## *PARC ÉOLIEN DE NEW RICHMOND* Étude d'impact sur l'environnement Volume 4 • Document de réponses

### **Document de réponses**

Dossier n° 3211-12-156

**CARTE 4-2**  
**HABITATS FORESTIERS DES PLANTES**  
**MENACÉES OU VULNÉRABLES**

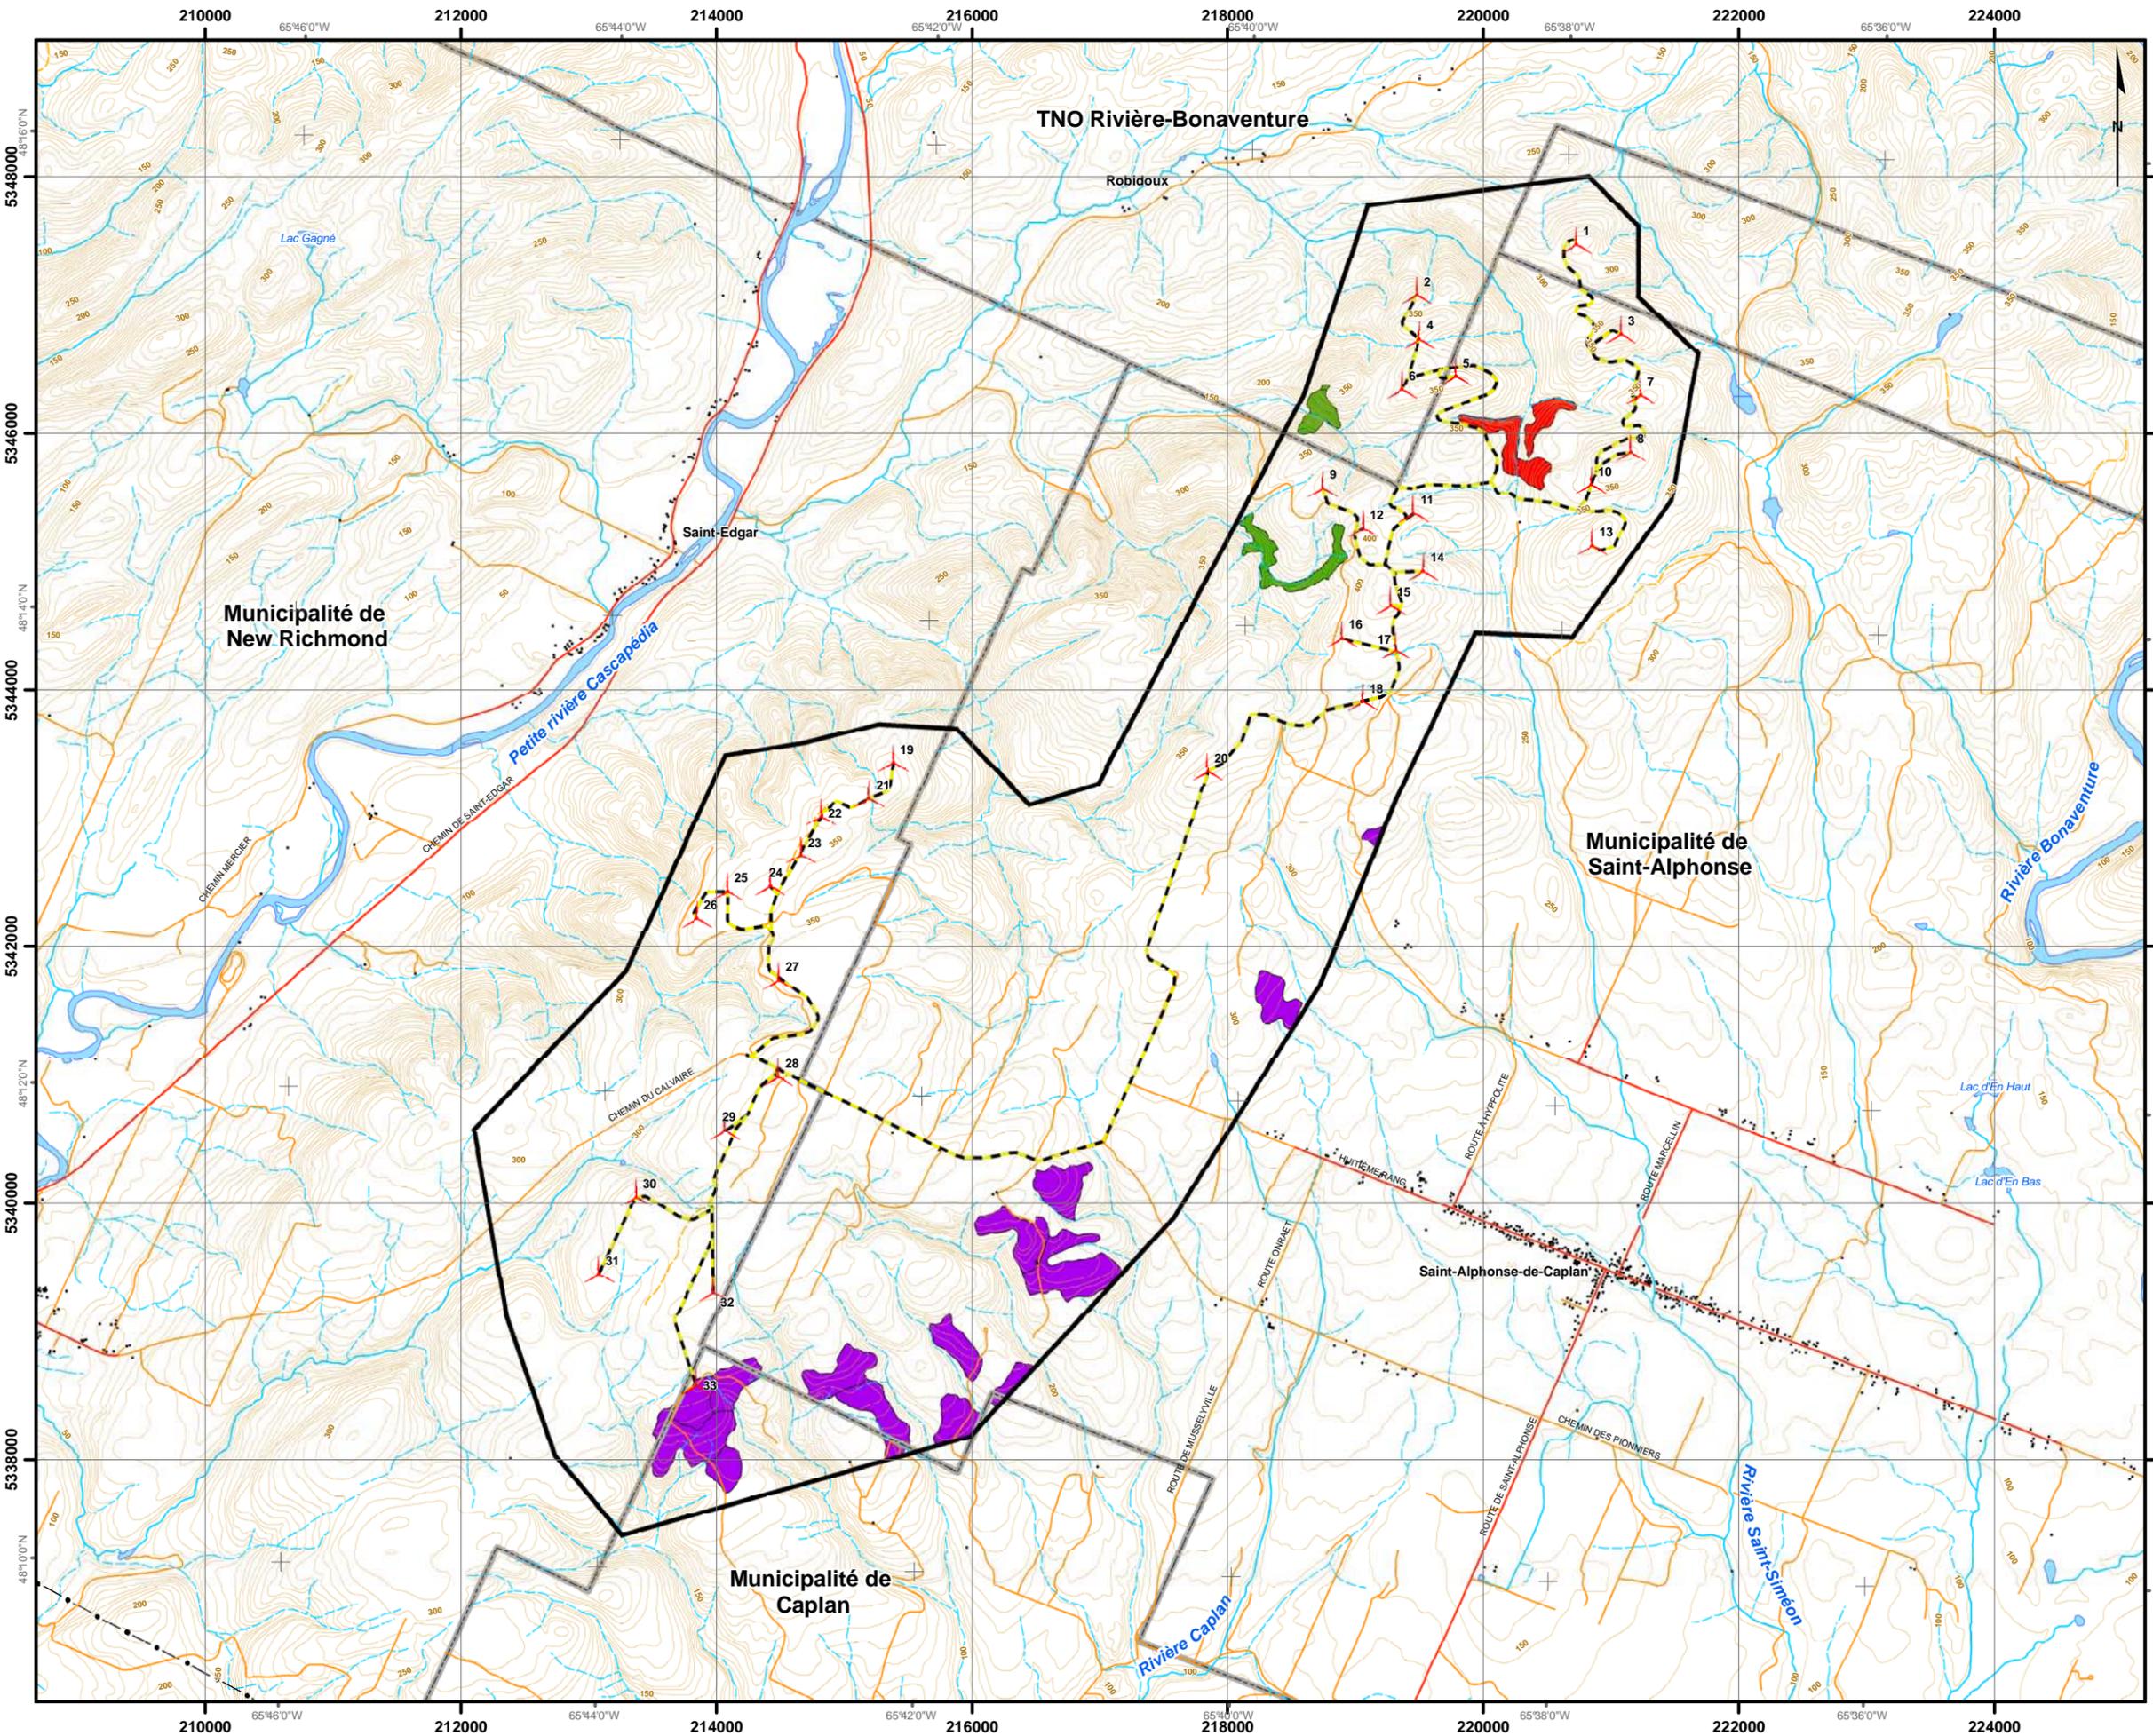
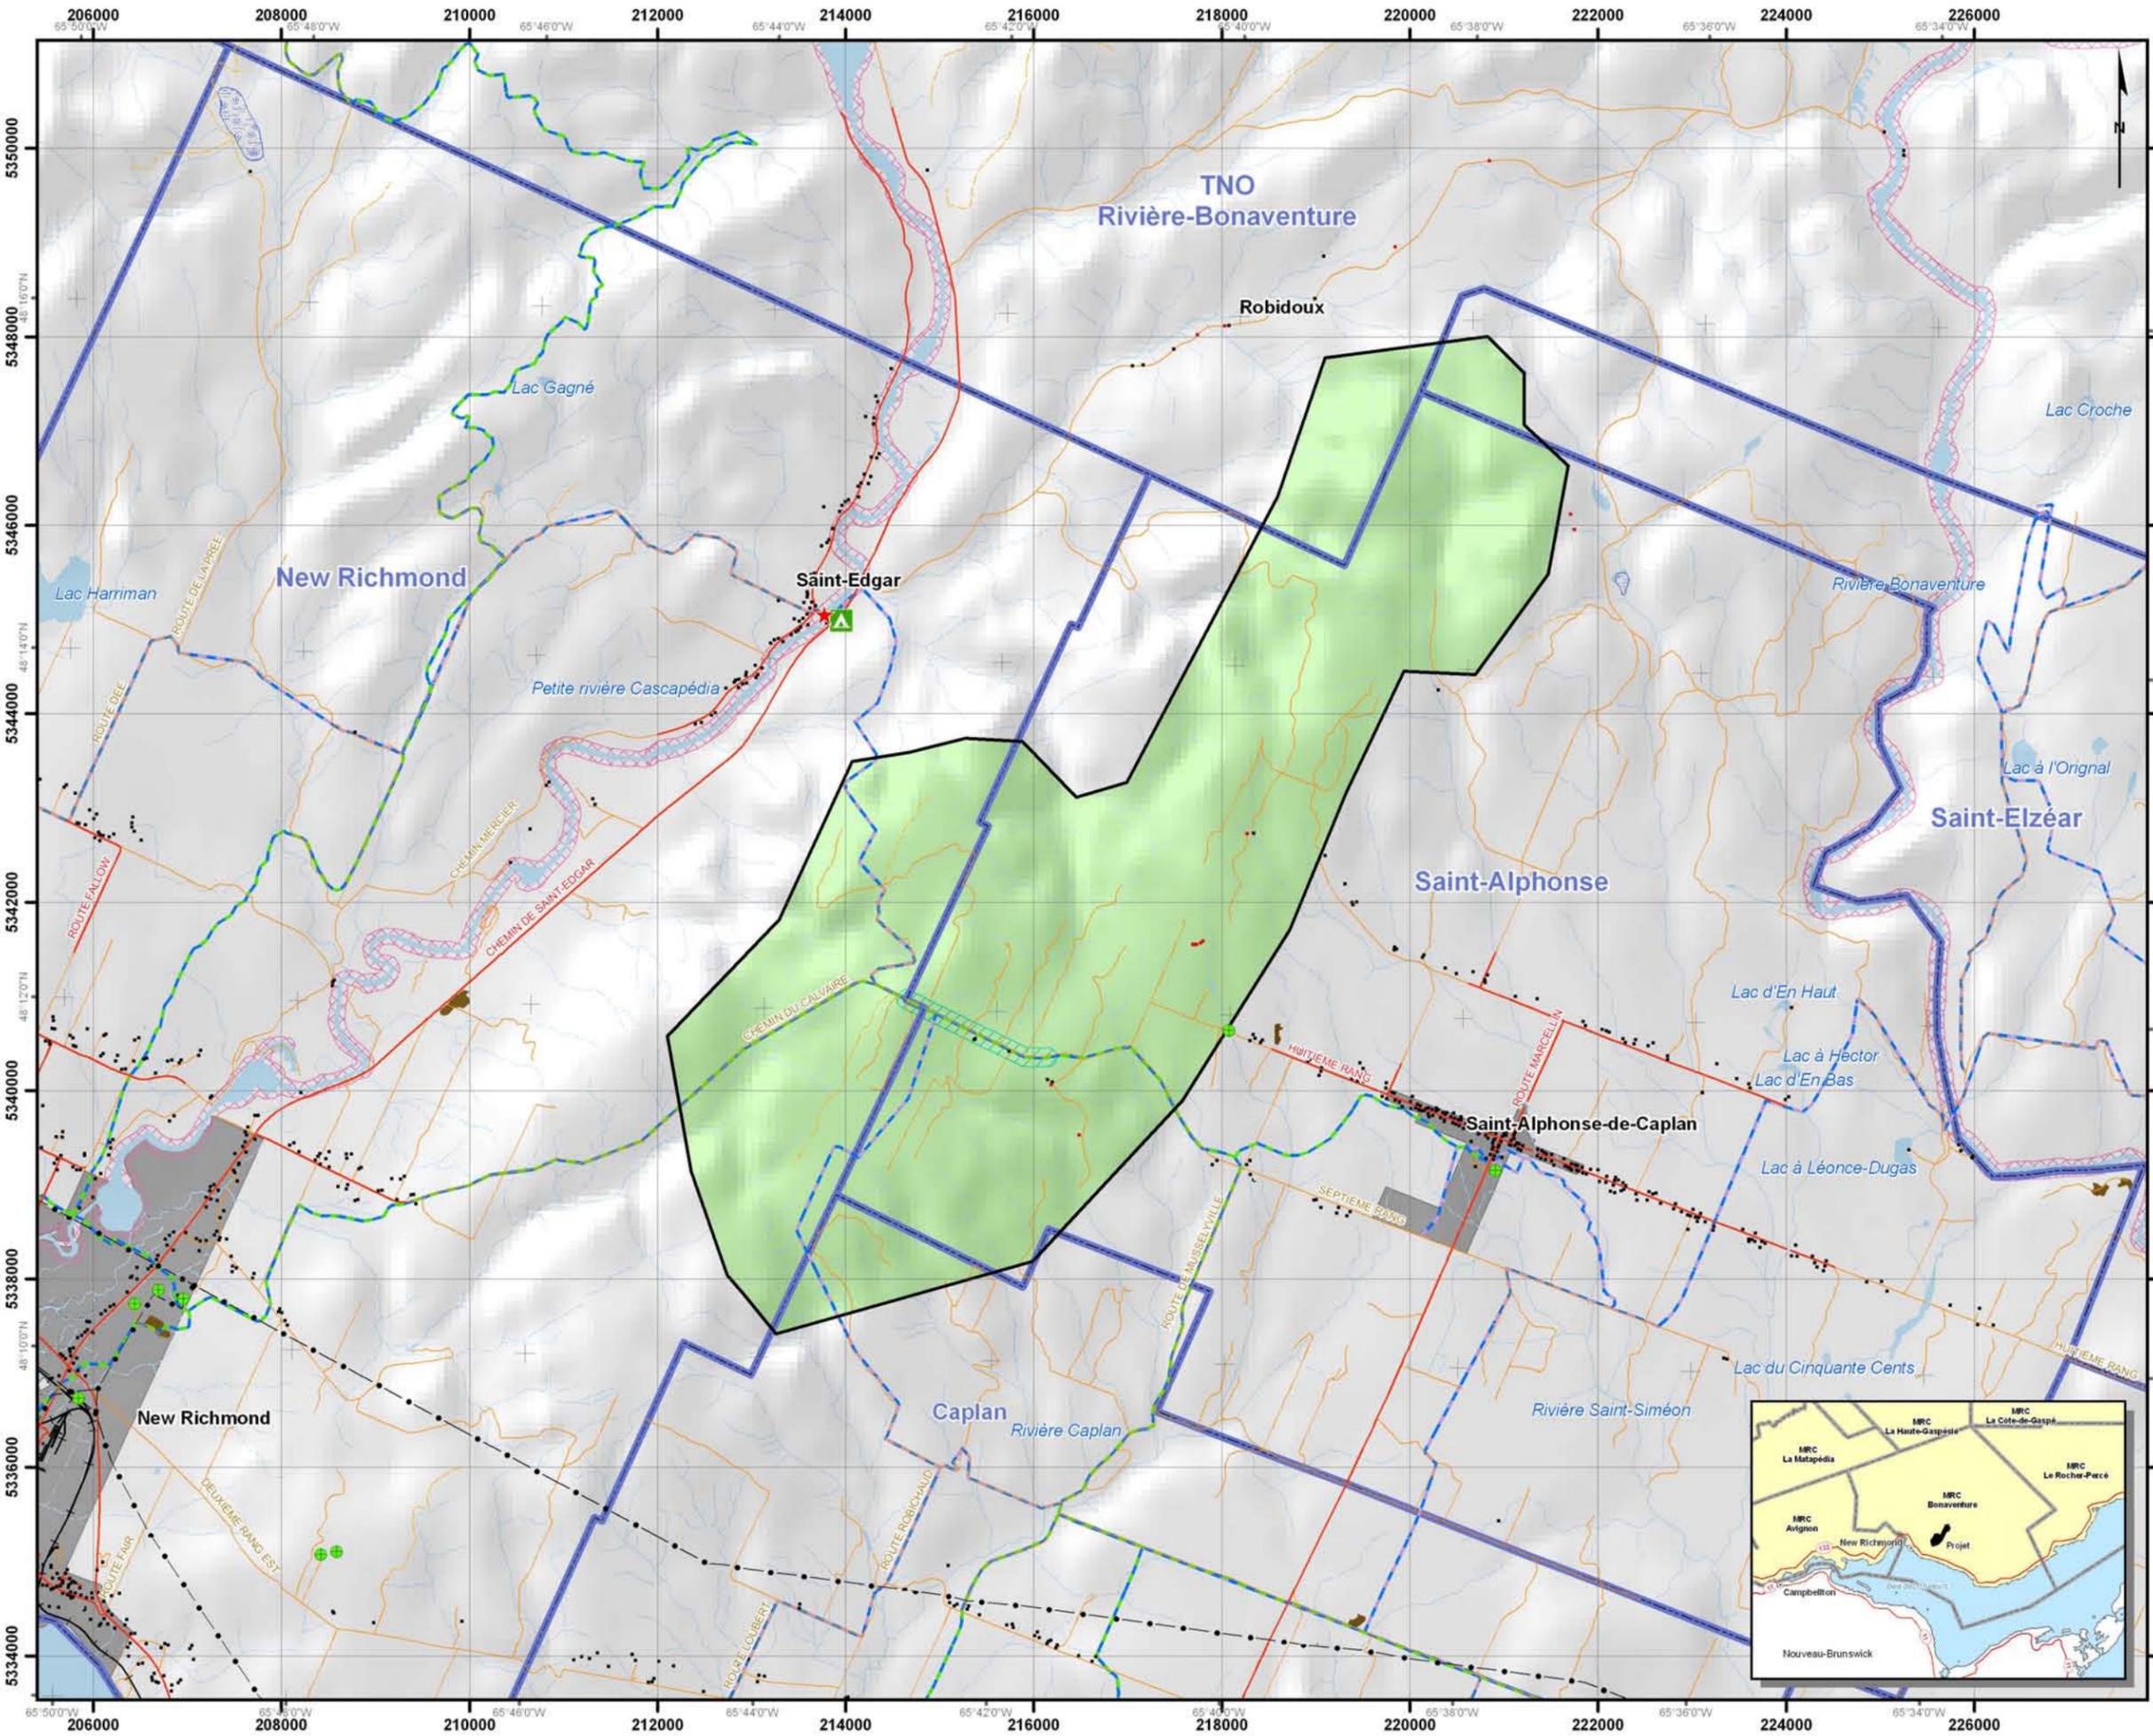
**QC 18** Afin de mieux évaluer l'impact du projet sur les plantes menacées ou vulnérables, produire pour le territoire du domaine du parc éolien, une cartographie des habitats forestiers potentiels de plantes menacées ou vulnérables à partir des indications fournies dans le *Guide de reconnaissance des habitats forestiers des plantes menacées ou vulnérables du Bas-Saint-Laurent et de la Gaspésie*<sup>3</sup>. Ce document peut être téléchargé à partir du site Internet du ministère à l'adresse suivante : [http://www.cdpmq.gouv.qc.ca/pdf/guide\\_reconnaissance\\_2007.pdf](http://www.cdpmq.gouv.qc.ca/pdf/guide_reconnaissance_2007.pdf).

La carte 4-2 présentée en annexe présente les habitats forestiers potentiels de plantes menacées ou vulnérables selon les indications fournies dans le Guide de reconnaissance des habitats forestiers des plantes menacées ou vulnérables du Bas-Saint-Laurent et de la Gaspésie et selon les données écoforestières du SIEF du quatrième décennal d'inventaire forestier du MRNF.

Les résultats de cette cartographie démontrent que deux zones d'interventions (construction d'un chemin et implantation de l'éolienne n° 33) renferment des habitats forestiers susceptibles de supporter des plantes menacées ou vulnérables.

**CARTE 4-3**  
**CONTRAINTES ET INFRASTRUCTURES**  
**DU PROJET**

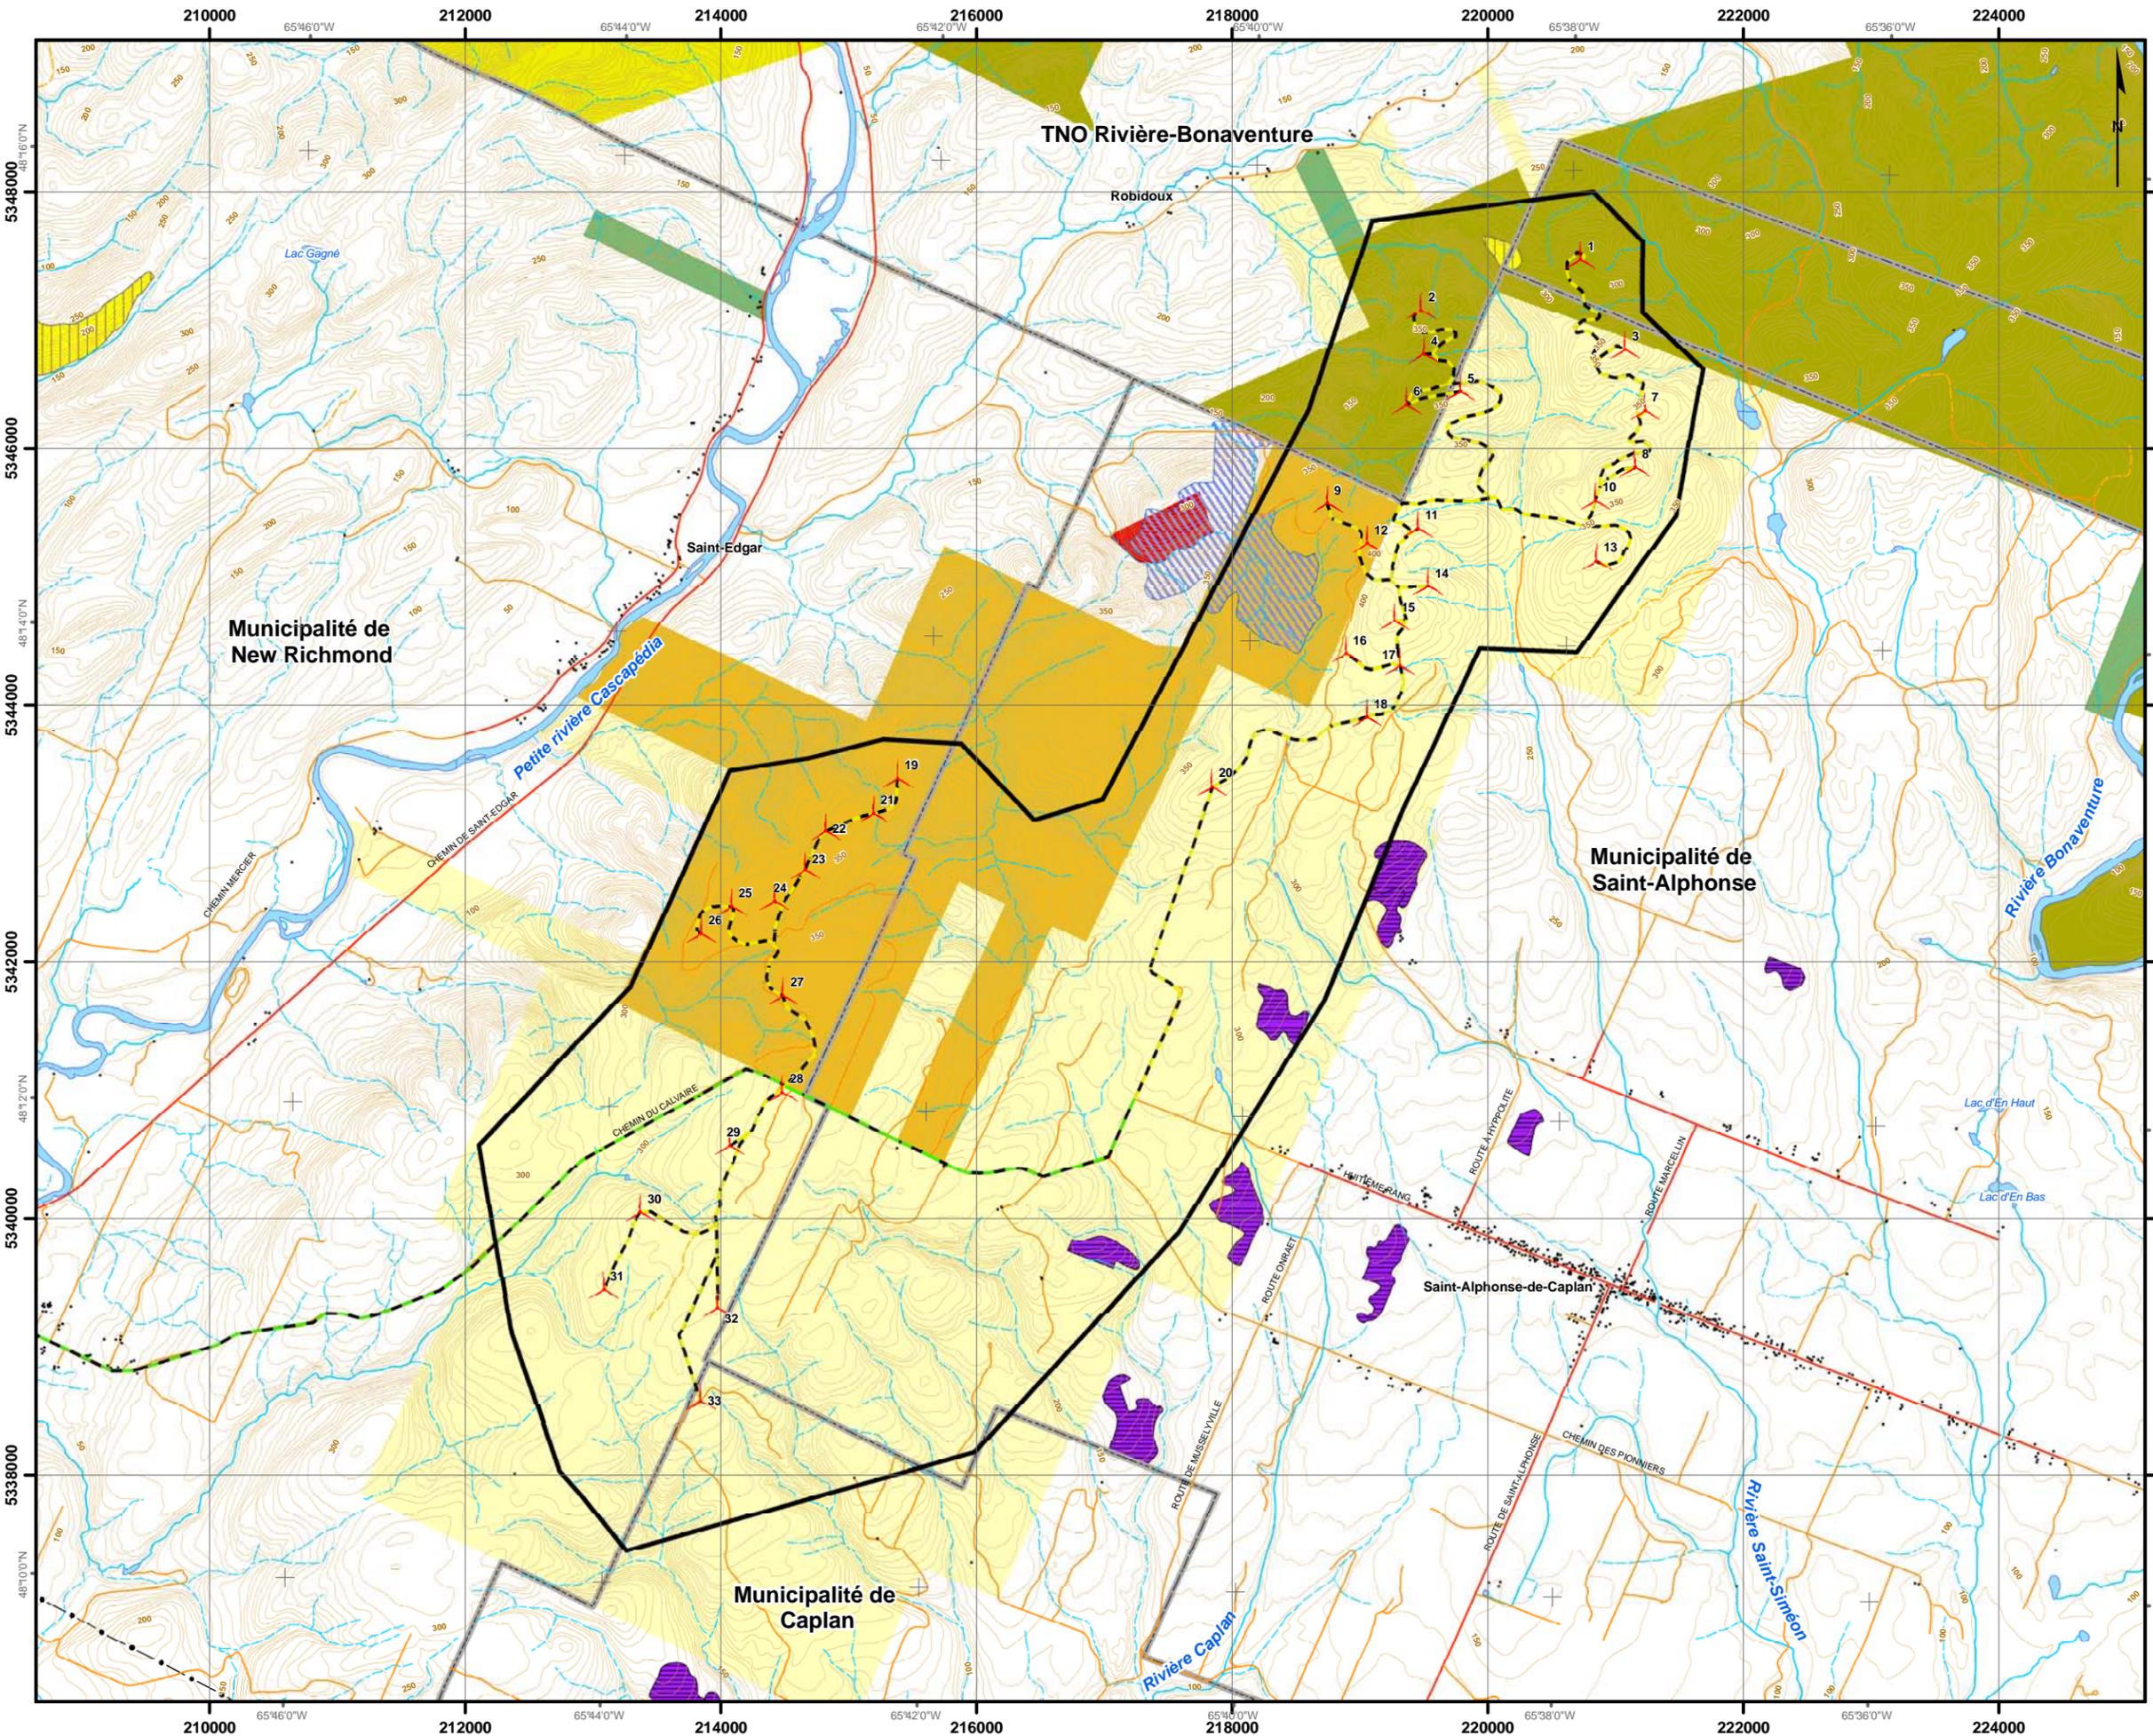
#### Carte 2.2-2 : Contraintes à l'implantation des éoliennes

Voir carte 4-3 en annexe.
